NEN 6079 versus NEN 6060: bepaling gelijkwaardigheid

Advies 2102

Trefwoorden:	Bouwbesluit 2012, industrie functie, NEN 6060, NEN 6079, gelijkwaardigheid, nieuwbouw, WBDBO, sprinkler
Datum:	16 februari 2021
Status:	Definitief

Figuur 1 Plattegrond kavel met daarop het bestaande kantoorgebouw (oranje), de nieuw te bouwen bedrijfshal (blauw) en de zijgevel waarover discussie bestaat ten aanzien van de vereiste brandwerendheid (groen)

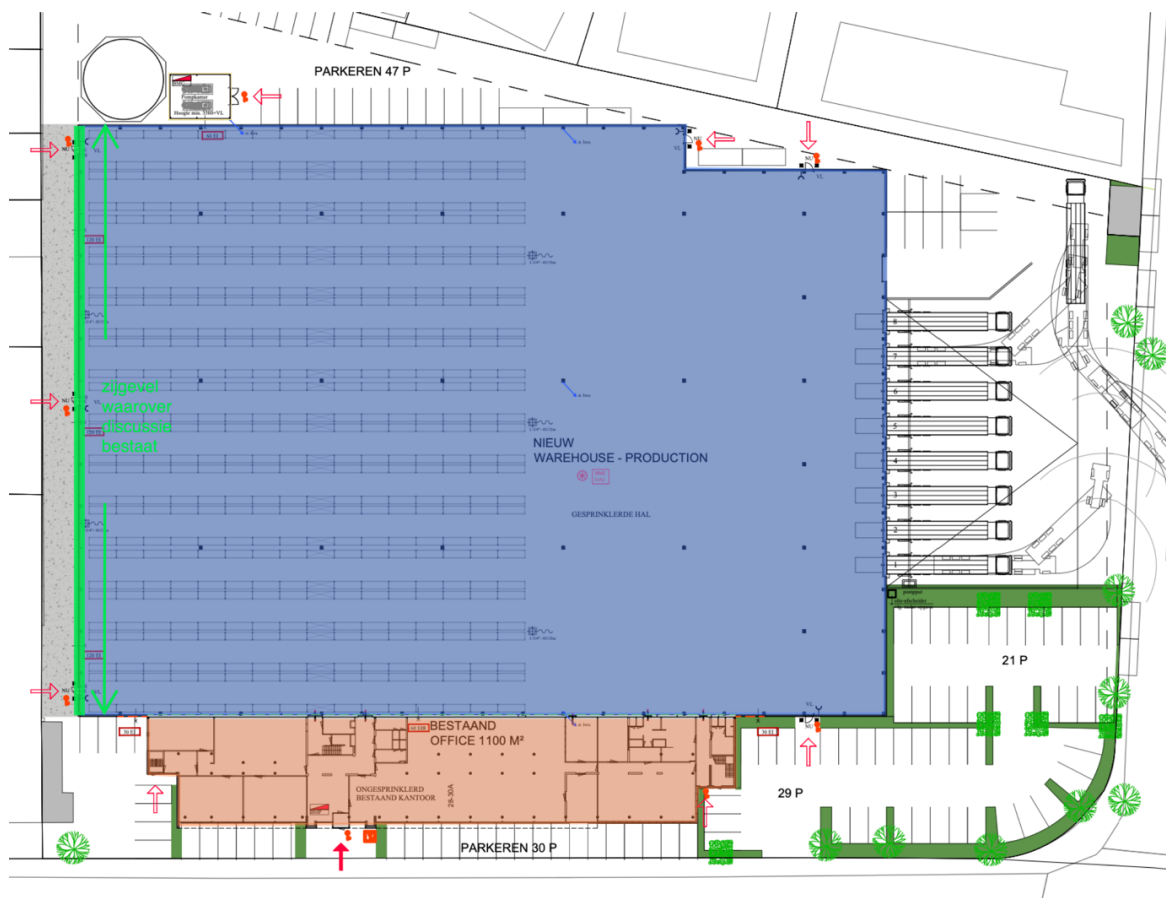
De brandweer is van mening dat de NEN 6079 niet mag worden gebruikt voor het onderbouwen van gelijkwaardigheid en dat de NEN 6060 moet worden gebruikt. Daaruit blijkt, volgens de brandweer, dat een brandwerende gevelconstructie is vereist in de linkerzijgevel (groen aangegeven in figuur 1). De linkerzijgevel moet daarom, conform maatregelpakket IV (sprinkler) uit NEN 6060 worden uitgevoerd met 120 min. brandwerendheid.

Het voorstel van gelijkwaardigheid voor grote brandcompartimenten op basis van NEN 6079 is niet akkoord. Voor de gelijkwaardigheid voor grote brandcompartimenten moet niet de NEN 6079, maar de NEN 6060 als basis worden toegepast. Daarbij moet dan, volgens uitwerking van NEN 6060, met een maatregelpakket IV (de sprinklertoepassing) de linkerzijgevel met 120 minuten brandwerendheid worden uitgevoerd. Dit in tegenstelling tot de uitwerking volgens NEN 6079 waarbij geen 120 minuten brandwerende linkerzijgevel nodig is met de toepassing van een sprinklerinstallatie in het gebouw.

- Een specifieke oplossing als een brandwerende gevel mag niet door bevoegd gezag worden geëist.

Nee, de gemeente mag geen oplossing voorschrijven.
